# 包装箱评审单

| 车型     | B40   | 部件名      | B40 后排座椅包装箱 | 最终改善预定日 |   |  |

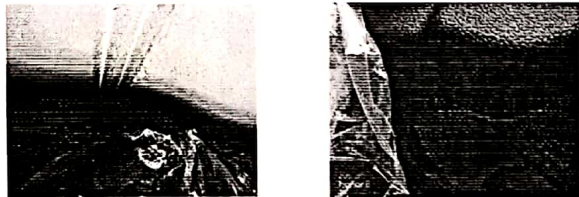
| 问题点与改善 | <p>1. 左右侧罩壳磕碰包装箱内壁, 在包装箱内侧(左右罩壳高度位置) 粘贴一周毛毡, 防止罩壳磨损, 问题见下图:</p>  <p>2. 包装箱窗口无实用价值, 且影响盖板效率, 去掉窗口。</p> <p>3. 包装箱盖板四周增加卡扣结构, 防止盖板晃动。</p> |          |             | 库存现状    |   |  |

今后对策: 按照改善建议修改。
